DOSSIER DE COMPLÉMENTS (DREAL, MRAE, DDT) concernant la Demande d'Autorisation Environnementale Parc éolien Aérodis Chambonchard

**Dossier de
compléments**

Demande de compléments, DREAL Nouvelle-Aquitaine, 8 juillet 2021

Réponse à la demande de compléments de la DREAL Nouvelle-Aquitaine, Décembre 2021

Plan du virage d'accès à l'éolienne E6 (Source : ENCIS Environnement)

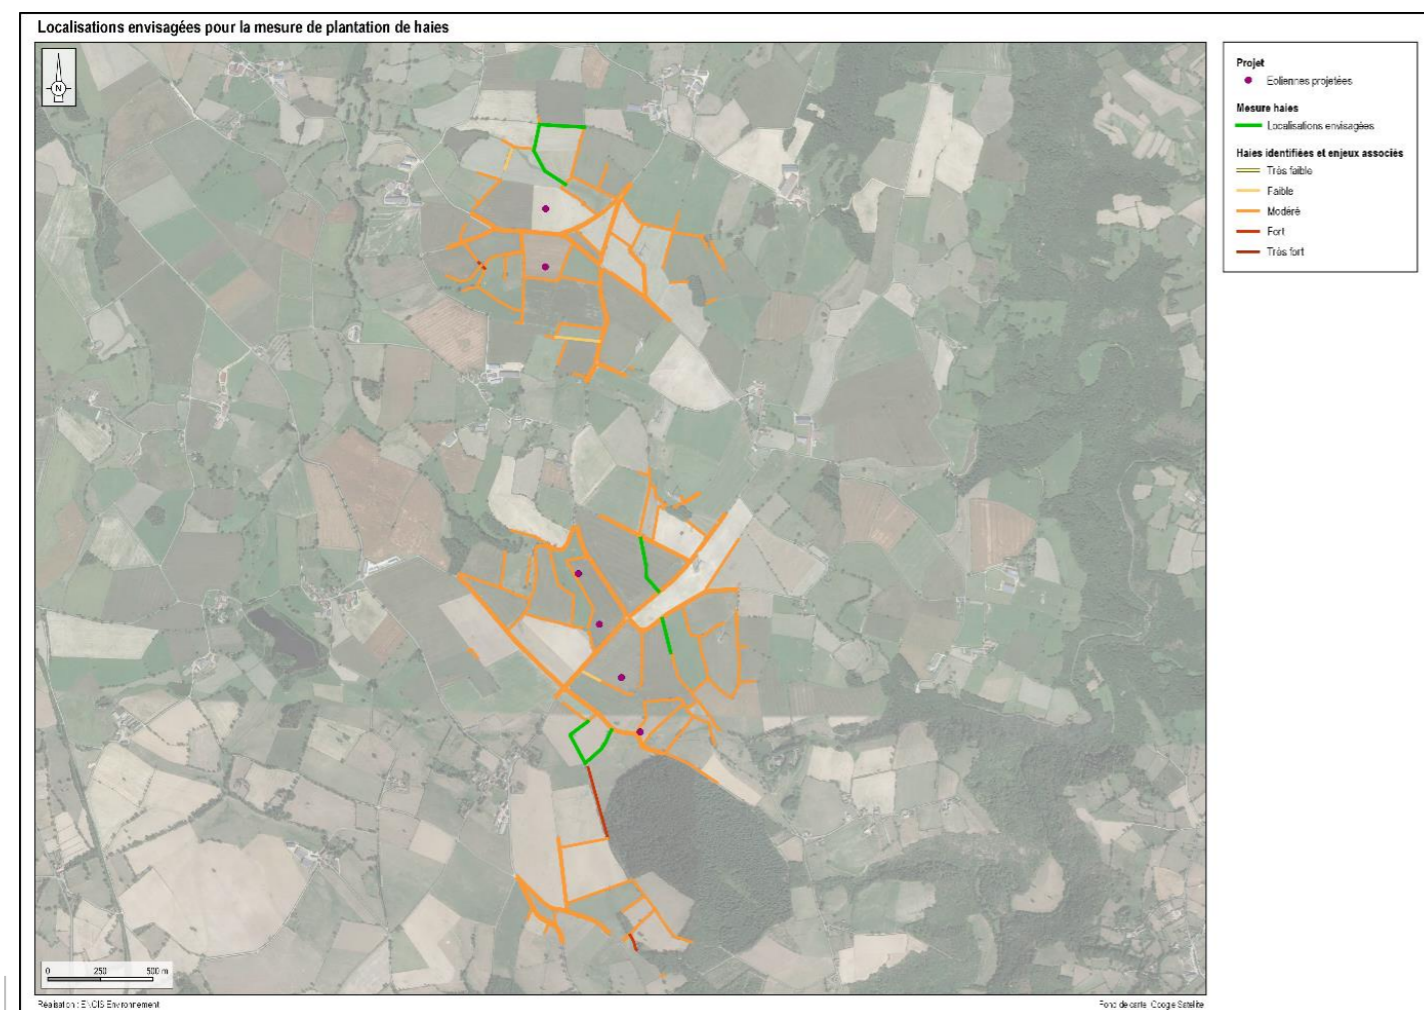
Il convient par ailleurs de fournir un plan d'ensemble permettant de visualiser l'ensemble de l'aménagement du virage d'accès à l'éolienne E6.

L'aménagement du virage d'accès à l'éolienne E6 est présenté ci-dessous. Il sera rajouté aux plans règlementaires, pièce n°7 de la Demande d'Autorisation Environnementale.

Localisation du point d'analyse en limite nord du hameau de Villevaleix, le long de la D19

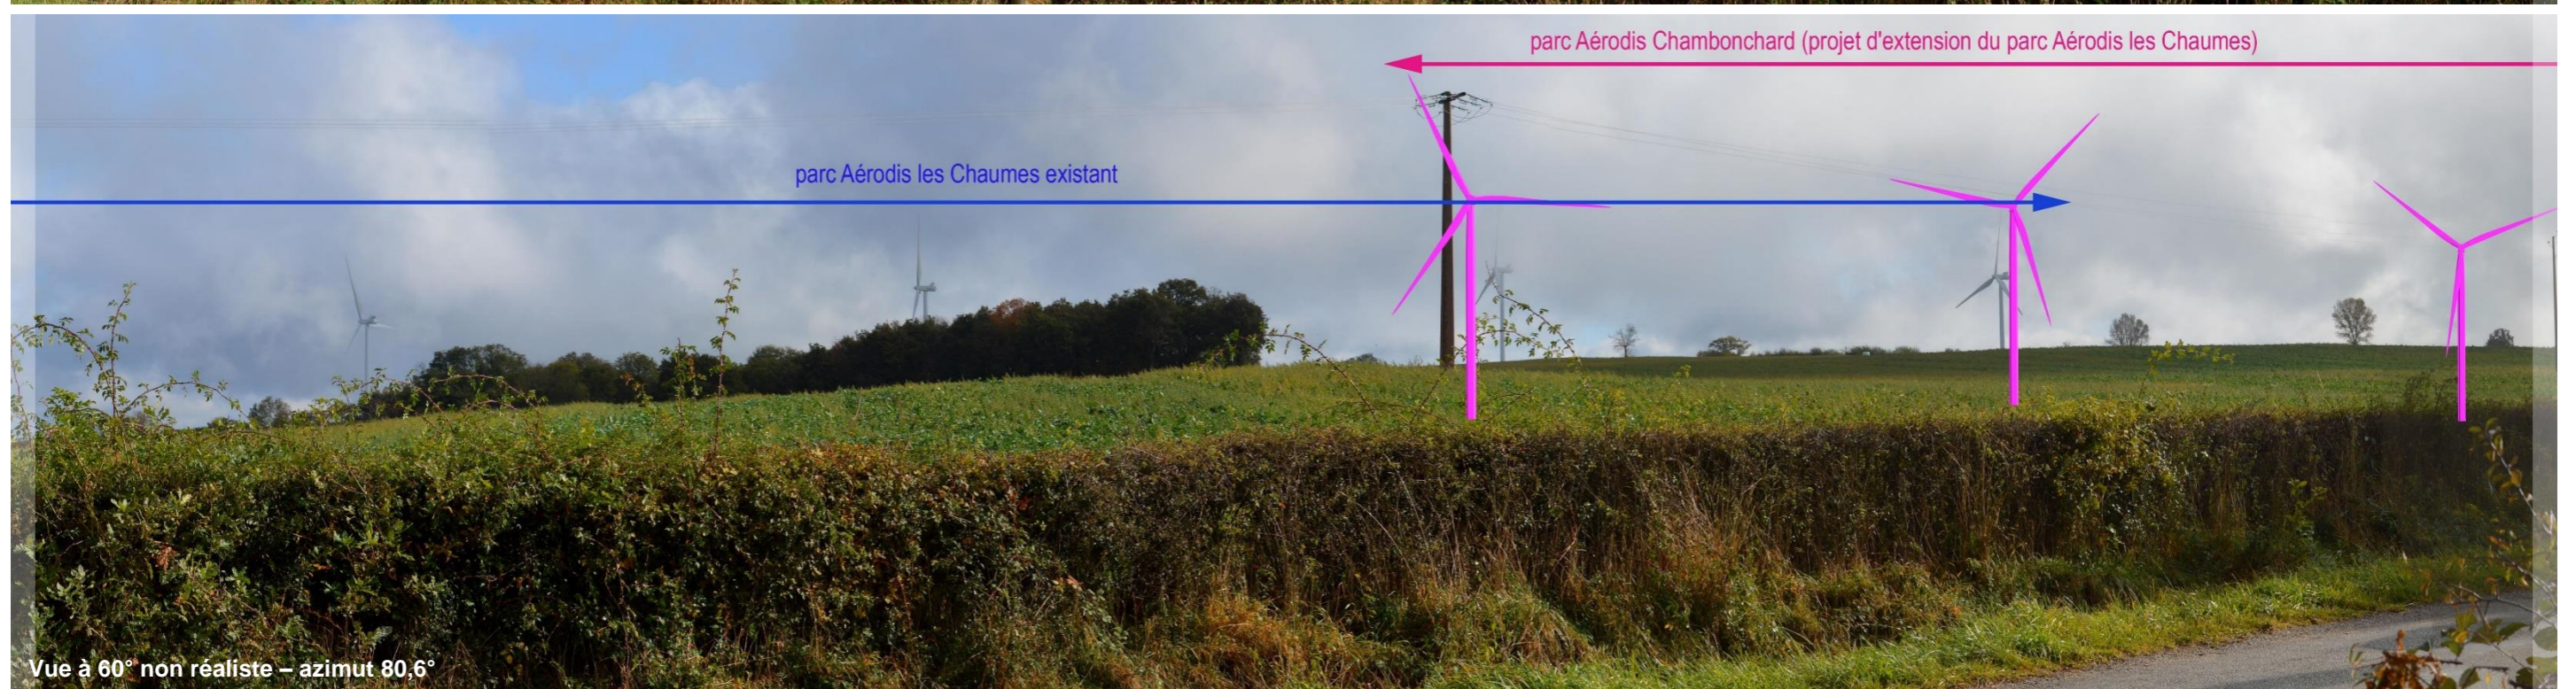
Des compléments sont attendus sur les effets d'encerclement pour les hameaux susceptibles d'être concernés en s'appuyant sur le guide relatif à l'élaboration des études d'impacts des projets de parcs éoliens et en utilisant de manière complémentaire des nouveaux photomontages et des outils tels que cartographies sous forme de zonage des espaces de respirations, calculs d'indices (densité, encerclement). Dans ce cadre, devront notamment être traités les hameaux de La Ribière, Le Peyroux, Lonlevade, Villevalaix, Coron et le Buissonnet.

Le projet d'extension vient densifier un espace déjà occupé par le parc éolien de l'Aérodis des Chaumes. Seules les deux éoliennes les plus au nord contribuent à diminuer légèrement le plus grand angle de respiration visuelle sans éolien, le passant de 193° à 183,6°. Les éoliennes en projet sont également plus proches, augmentant la prégnance de l'éolien dans le paysage depuis ce secteur. Dans la configuration actuelle, c'est cependant le projet de la CEPE la Croix des Trois qui vient le plus significativement augmenter l'angle de perception horizontal de l'éolien ainsi que de potentiels effets d'encerclement depuis ce secteur.

Le projet Aérodis Chambonchard a un impact faible en termes de saturation visuelle.
